DERES REF: AJK | VÅR REF: KJM
DOKUMENTKODE: 10214205-TVF-NOT-001
TILGJENGELIGHET: Åpen

BUHEII VINDKRAFTVERK – MTA OG DETALJPLAN

Søknad om planjustering for adkomst- og internveger

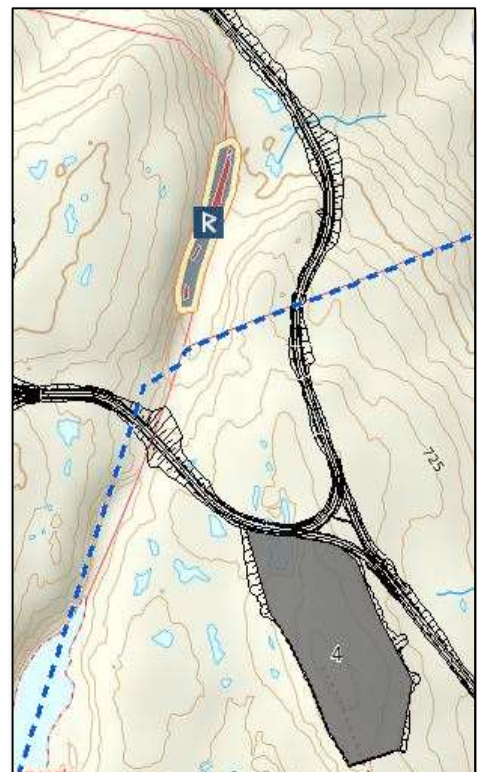
Kortere veg betyr mindre terrenginngrep. I tillegg er de justerte trasèene jevnt over bedre forankret i terrenget og ligger noe lenger unna et automatisk fredet kulturminne like ved inngangen til vindkraftverket (se figuren til høyre). Reviderte trasèer berører ingen registrerte naturtyper eller rødlistearter, og sammenlignet med opprinnelige trasèer er det heller ingen vesentlig forskjell på konfliktnivået i forhold til øvrige interesser i området (friluftsliv, skogbruk, utmarksbeite, etc). Vi vurderer med andre ord de reviderte trasèene som en bedre løsning, både teknisk, økonomisk og miljømessig.

To korte strekninger av revidert trasè oppfyller ikke undersøkelsesplikten i kulturminneloven per februar 2020 (angitt med svart sirkel i figuren til høyre). Etter avtale med fylkesarkeolog Snorre Haukalid vil disse to strekningene bli kartlagt så fort det blir barmark i området. Vi ber NVE om godkjenning av internvegene under forutsetning av at det ikke påvises automatisk fredete kulturminner som er i direkte konflikt med disse. Dersom det påvises automatiske fredete kulturminner vil trasèene bli forsøkt justert innenfor arealbruksgrensa på +/- 50 m, i tett samarbeid med fylkesarkeologen.

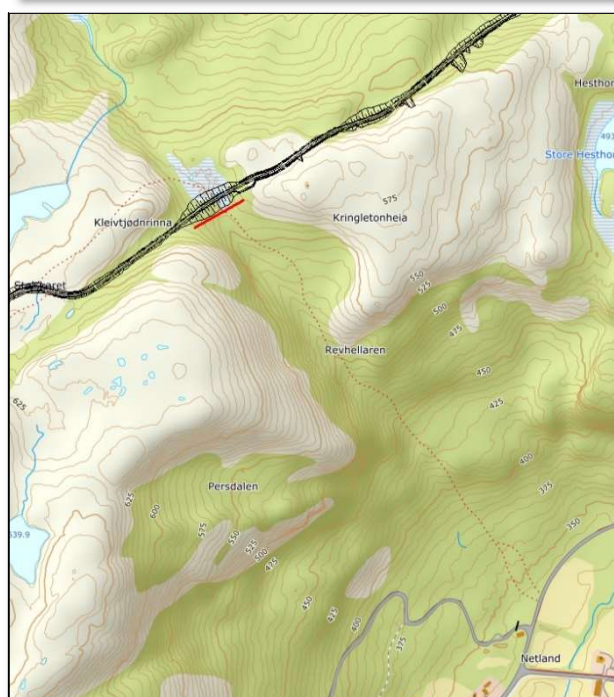
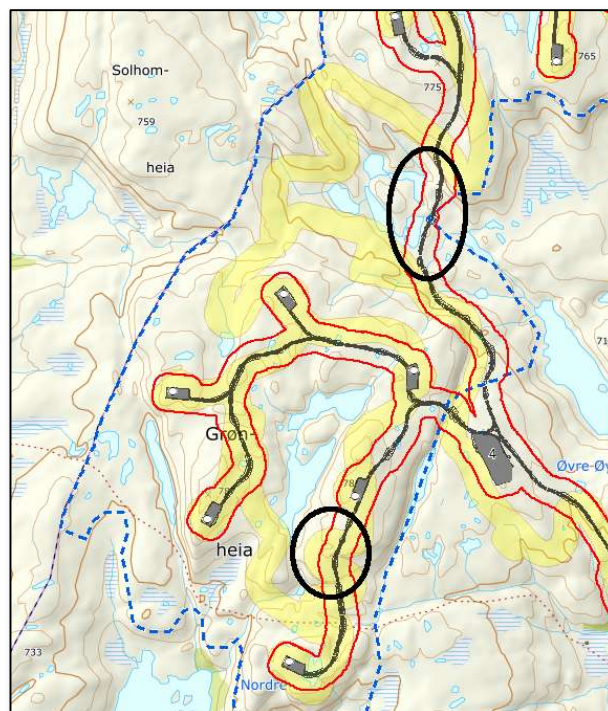
Der adkomstvegen krysser en liten myr øst for Kleivtjødna (nederste kart) vil det for øvrig bli etablert en tett avskjæringsgrøft/sedimentasjonsbasseng e.l. for å unngå at drikkevannsforsyningen til gårdene på Netland blir negativt påvirket i anleggsfasen. Disse gårdene har en boret fjellbrønn som får tilførsel av vann fra bekken og lia ovenfor.

Videre er det behov for tilgang på pukk (massetak) ifm. opparbeiding av adkomstvegen, arealer til anleggsrigg og arealer til parkering av kjøretøyer brukt til turbintransport m.m. Arealene/områdene i tabellen under er derfor innarbeidet i revidert plan (se vedlegg 1 for lokaliseringen av disse).

Buheii vindkraftverk	
Justering av adkomstveg	
Målestokk: 1:13 500	
Oppdrag: 10214205-01	
Tegnet: KMO	Dato: 04.02.2020
Kartgrunnlag: Topografisk norgeskart	
Filnavn: Adkomstveg.mxd

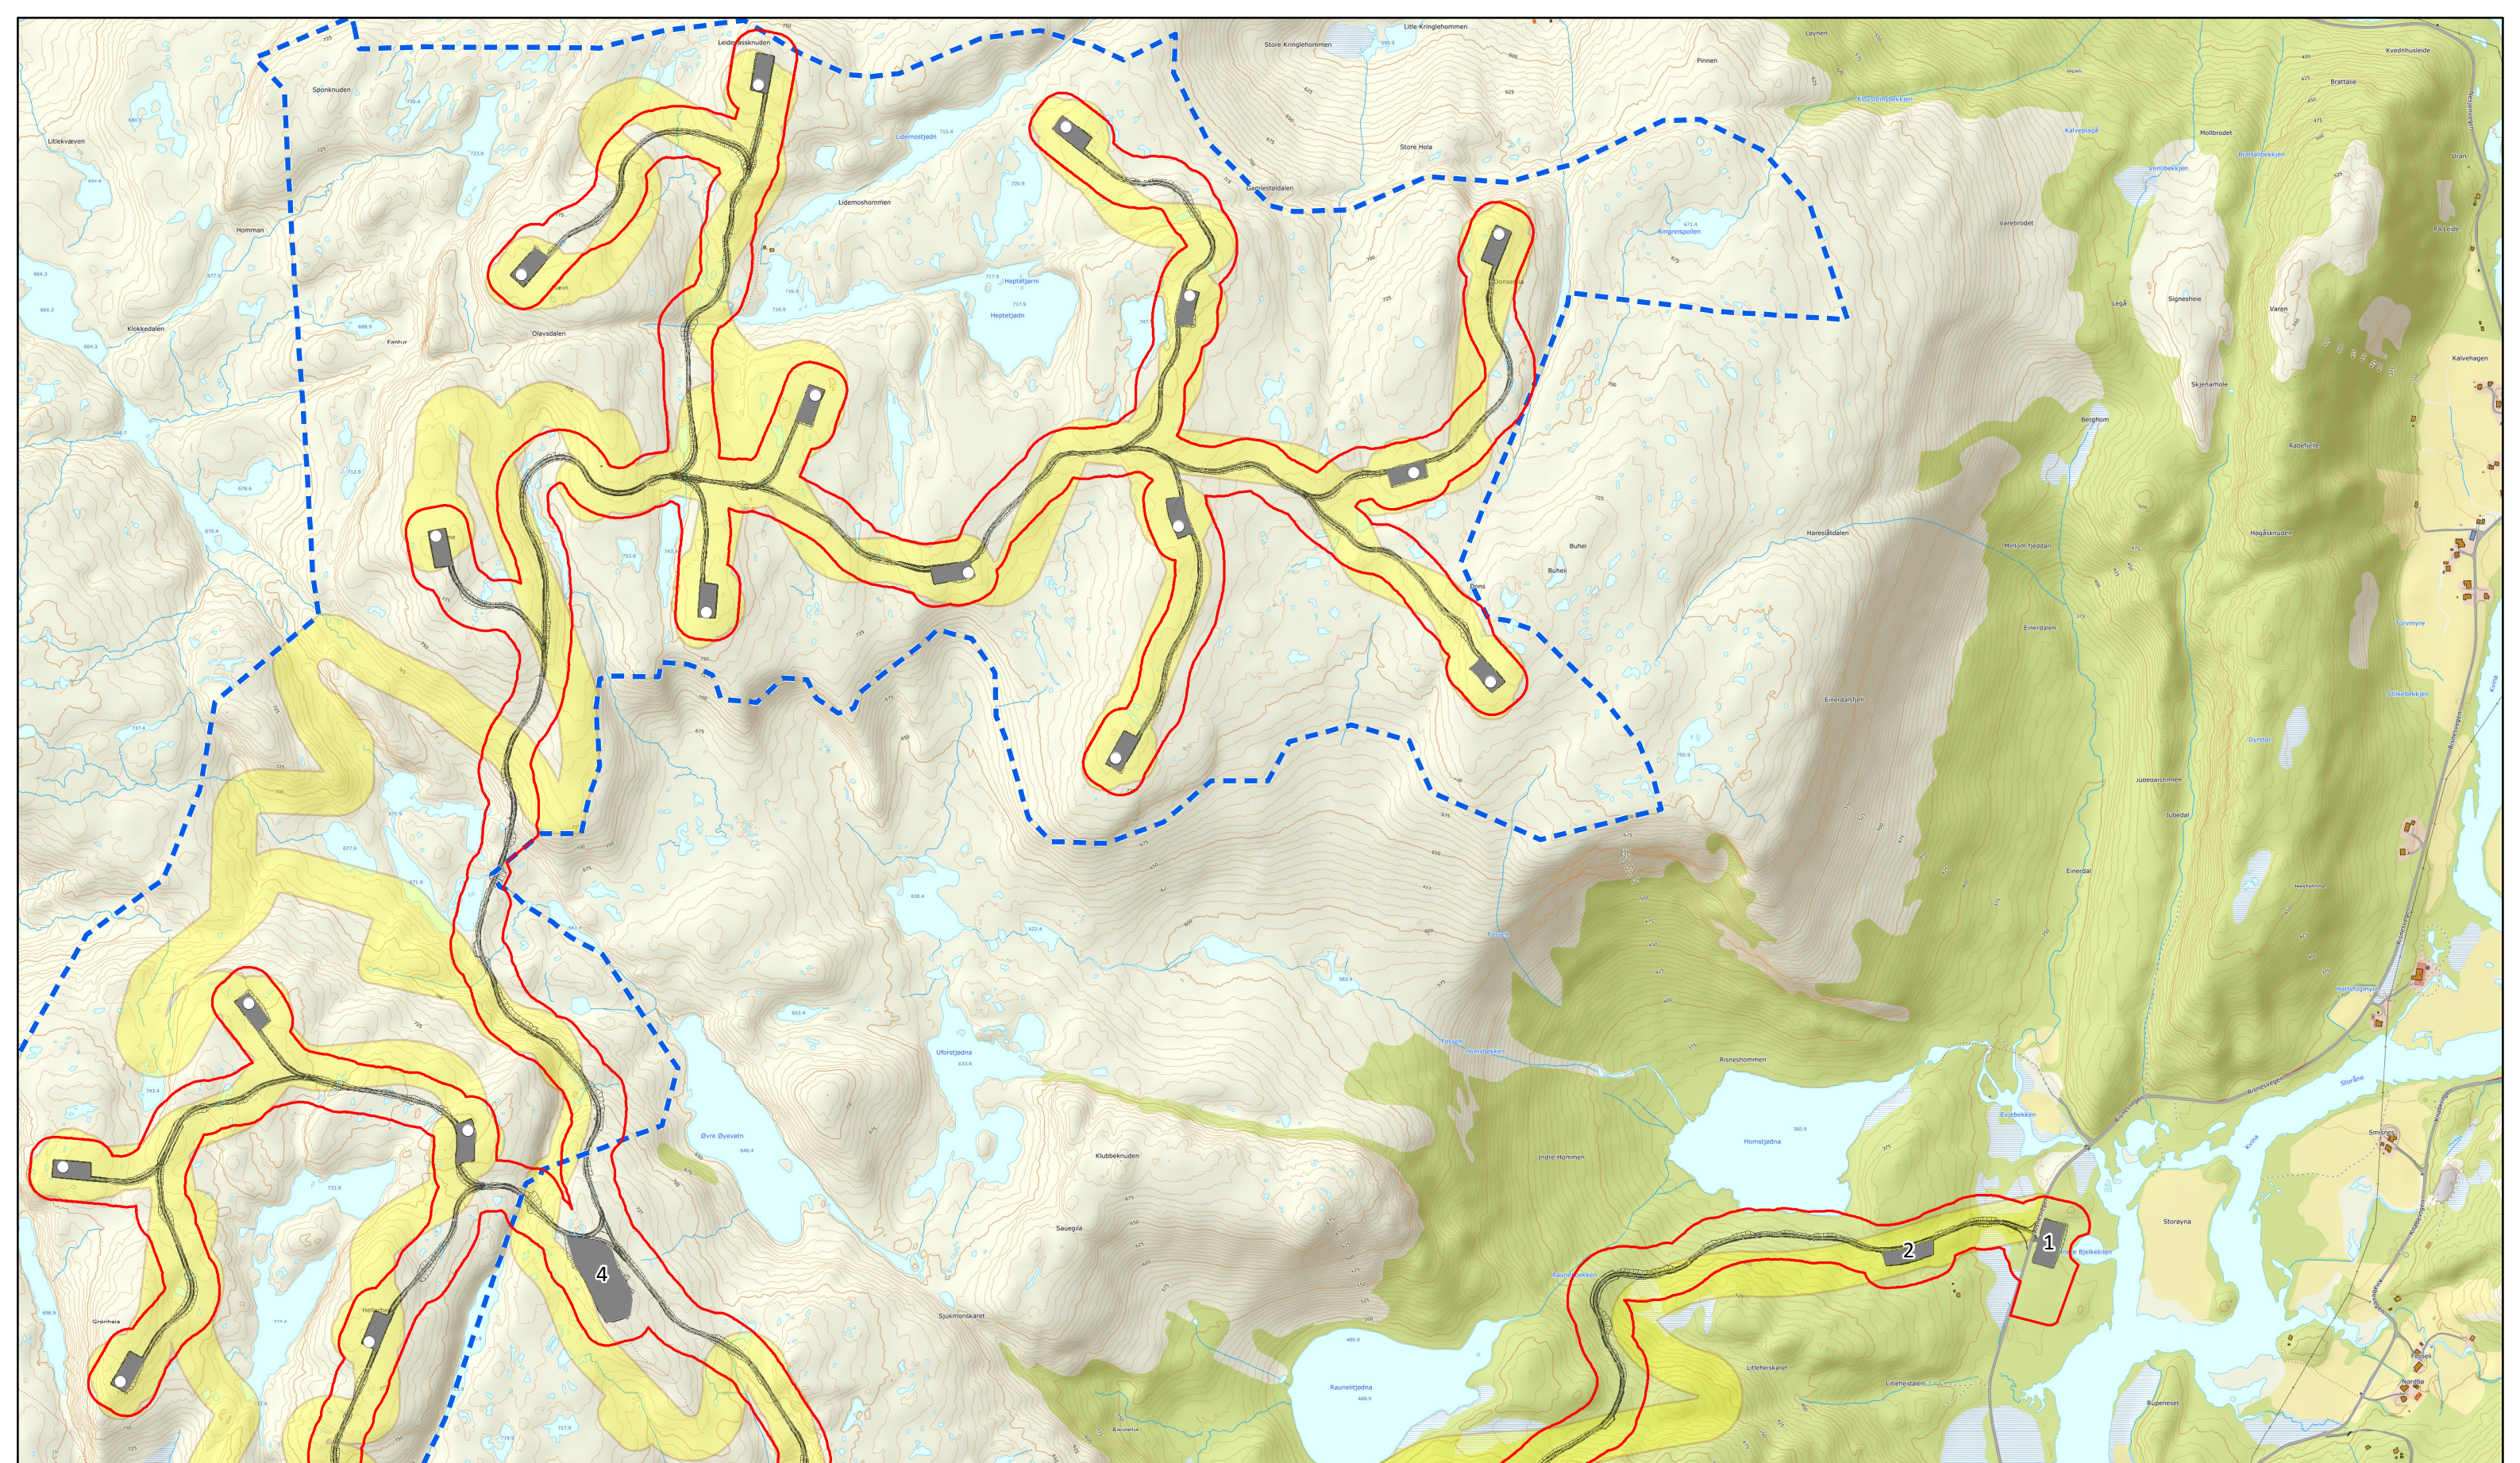
Etter at entreprenør (Risa) er valgt, og man har sett nærmere på trasèene for adkomst- og internveger i godkjent detaljplan, er det fremkommet et ønske om å justere trasèene på utvalgte steder. Vi viser til vedlegg 1 for en oversikt over arealbruksgrensen til godkjent trasè og revidert trasè med ny arealbruksgrense.

Sammenlignet med den godkjente trasèen for adkomstveg til planområdet (5,52 km) er den nye trasèen ca. 0,3 km kortere, i tillegg til at omleggingen muliggjør en reduksjon i lengden på internvegene til den sørlige turbinklyngen på hele 1,3 km. Videre vil de foreslåtte justeringen medføre en reduksjon i lengden på internvegene til den nordlige turbinklyngen på 1,2 km, slik at samlet lengde på adkomst- og internvegene reduseres fra 24,3 km til 21,5 km (-2,8 km).

Det presiseres at område 4 i tabellen under erstatter det store massetaket/mellomlagingsområdet som var planlagt inne i den sørlige delen av planområdet (vest for Øvre Øyevatn). Arealet som nå er valgt vil innebære vesentlig mindre skjæringer/fyllinger enn det opprinnelige arealet, og er således vesentlig lettere å tilbakeføre / revegetere etter at anleggsarbeidet er avsluttet. Det er med andre ord en bedre løsning, landskapsmessig sett, samt at dette området har en mer hensiktsmessig lokalisering med tanke på vegbygging og turbintransport til den sørlige turbin-klyngen.
